## Wettbewerb für ein Schwimmbad in den Wettsteinanlagen zu Basel.

### Gutachten des Preisgerichts.

An den Herrn Vorsteher des Sanitätsdepartements.

II. Preis. — Motto: «Schwimm oder sink». — Verfasser: Arch. E. Heman in Basel.

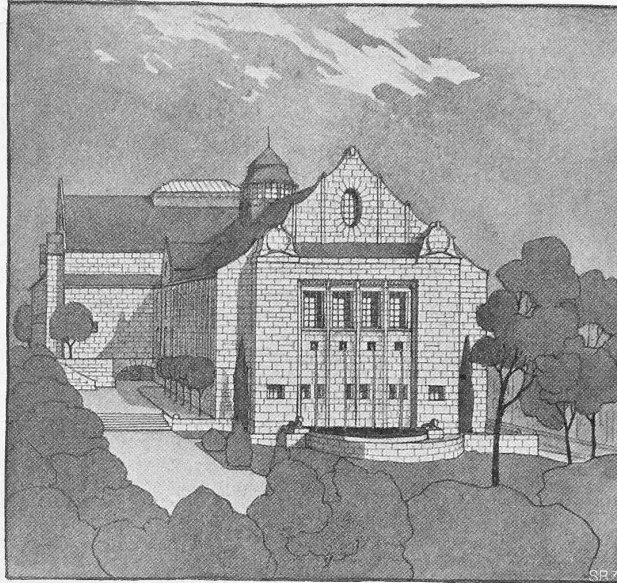
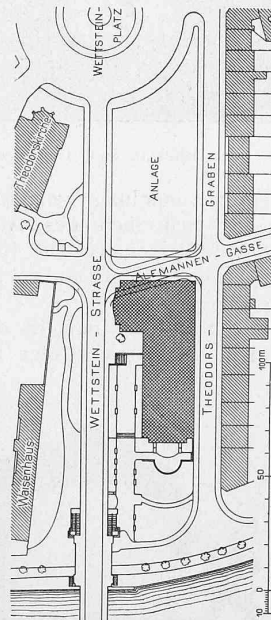
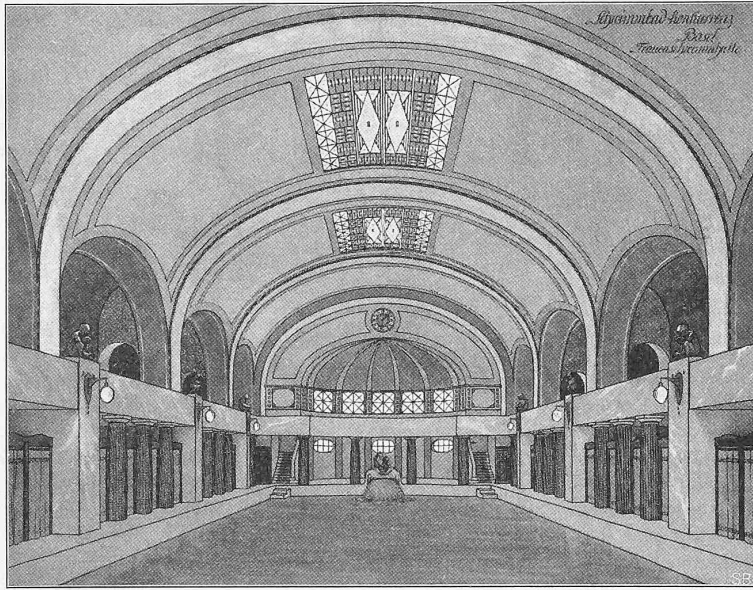
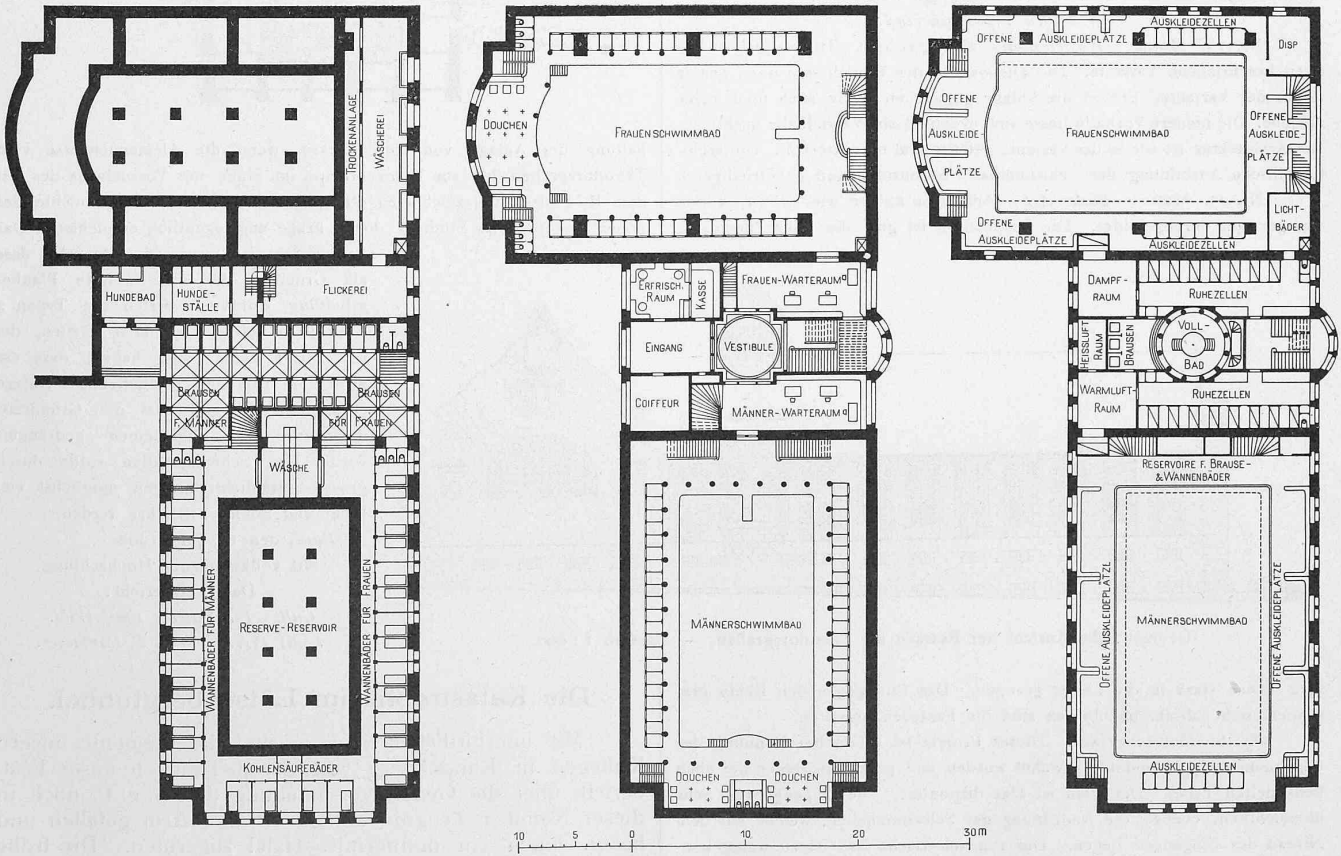
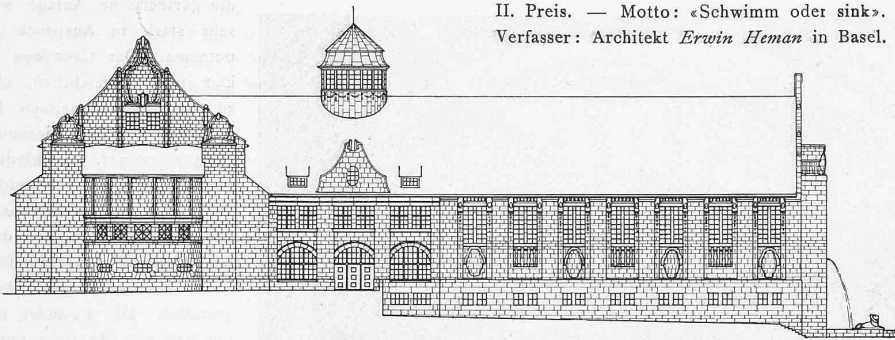
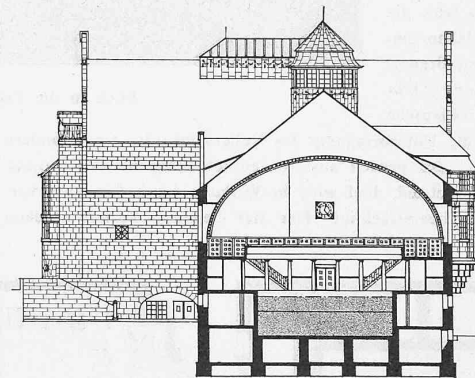
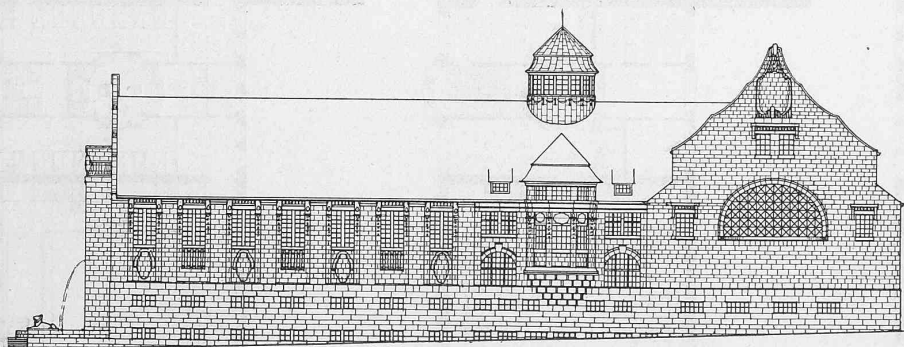
Nr. 17. Motto: «Schwimm oder sink.» Sehr guter, dem Terrain und den Bedürfnissen angepasster Grundriss. Schon die Anlage am meisten von allen Projekten. Das römisch-irische Bad ist etwas allzusehr zusammen-

gedrängt. Die Mittelpartie müsste um etwa 5 m breiter gemacht werden, um den hier untergebrachten Bädern mehr Raum und damit bessere Entwicklung zu verschaffen und namentlich die Treppenlösung besser zu gestalten. Die Frauenschwimmballe seitlich ungenügend beleuchtet. In der Architektur fällt auf, dass das Aeussere mit dem Innern durchaus nicht harmoniert. Der Verfasser schlägt vor, die Alemannengasse winkelrecht zur Brückenrampe zu führen und das Gebäude ganz an jene heran zu schieben. Er gewinnt auf diese Weise bedeutend an Raum für die Gartenanlage.

I. Preis. — Motto: «Wassermann». — Verfasser: Architekt *Eugen Probst* unter Mitarbeit von Architekt *Hans Bollert* in Zürich.

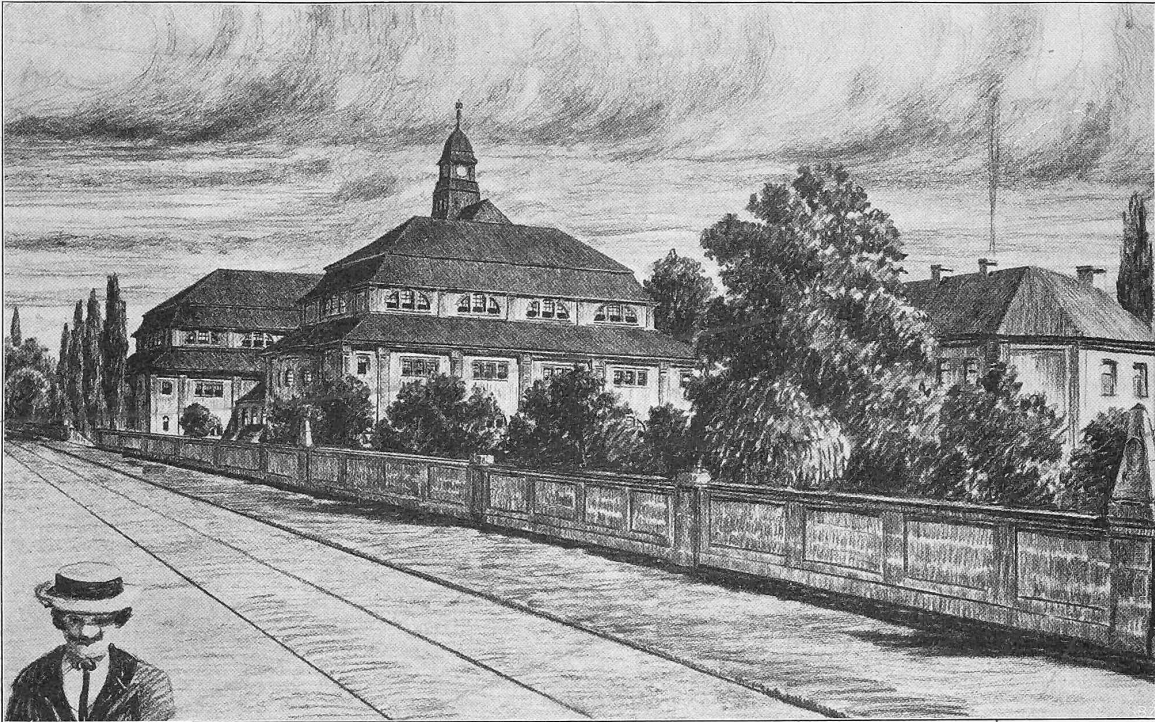
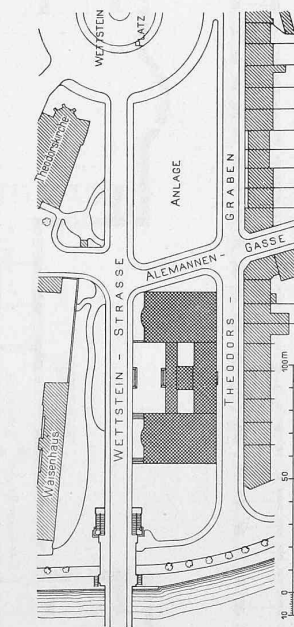
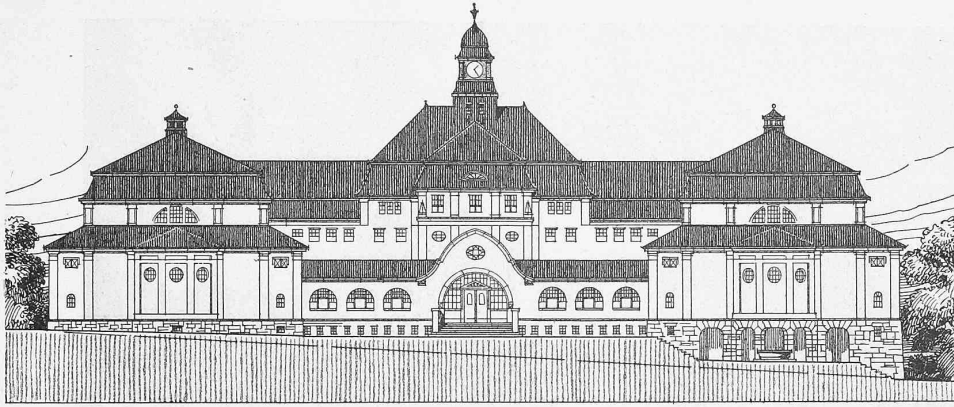
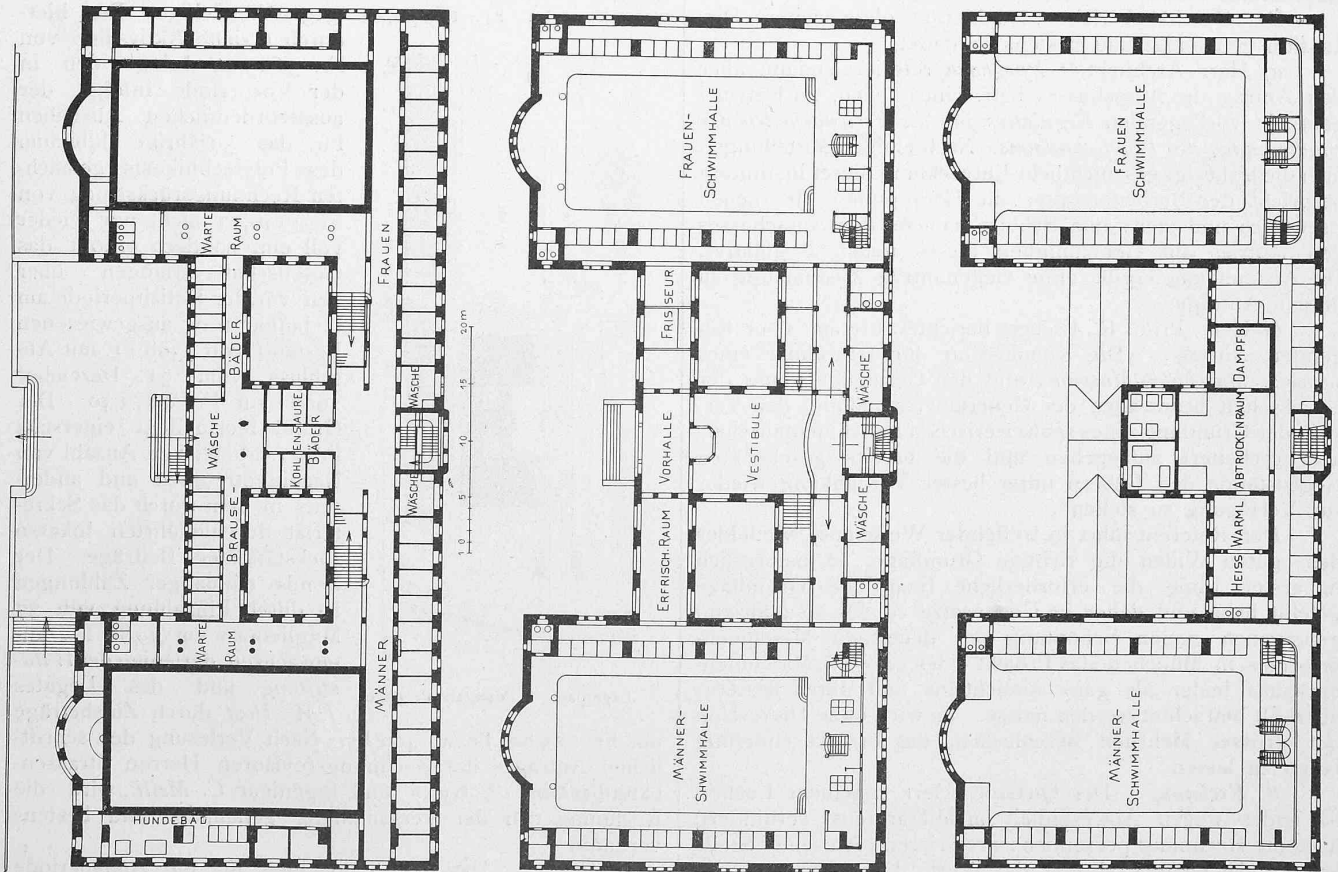
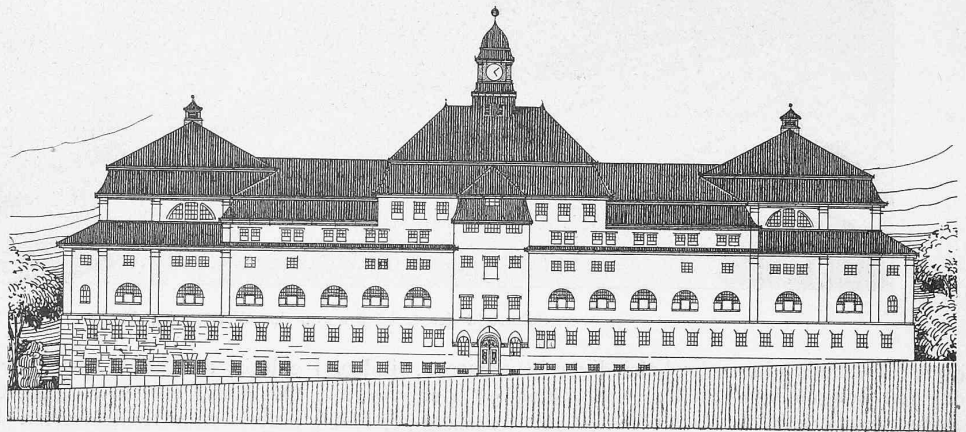
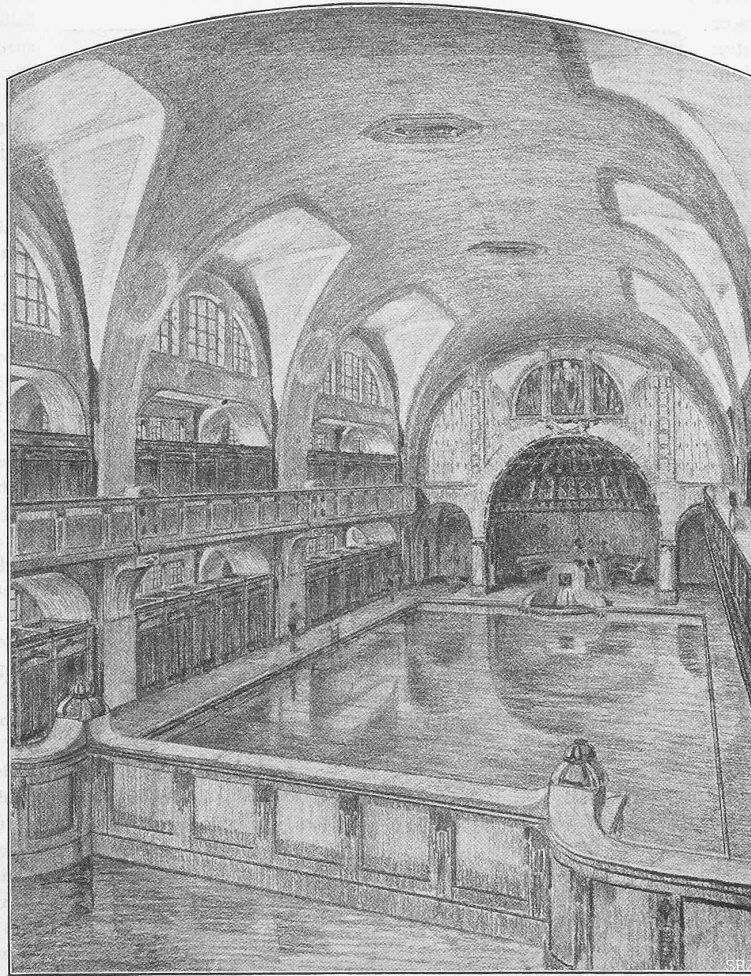
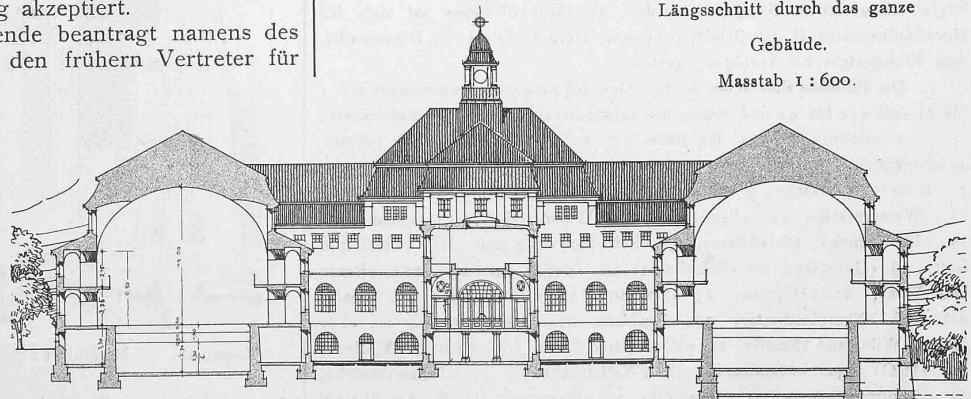
Nr. 13. Motto: «Wassermann» (Variante). Schont viel von der Gartenanlage, Grundriss gut und übersichtlich. Schwimmhallen auf dem Niveau des Einganges. Sehr hübsche Ausbildung der Eingangspartie. Praktische Anlage der Wannen- und Brausebäder,

sowie des römisch-irischen Bades. Die Anlage des nur wenig unter dem Brückenniveau liegenden Vorhofes ist zu loben. Fassaden charaktervoll und gefällig.

Nr. 13. Motto: «Wassermann» (Hauptprojekt). Hierzu gehört die oben beschriebene Variante. Die Disposition des Grundrisses noch besser als in der Variante. Schon die Anlage gegen den Rhein auch noch mehr als jene. Die niedere Vorhalle liesse sich eventuell als Wandelhalle ausbilden. Die Architektur ist wie in der Variante gefällig und charaktervoll. Die architektonische Ausbildung der Schwimmhalle ist unruhig und unbefriedigend.
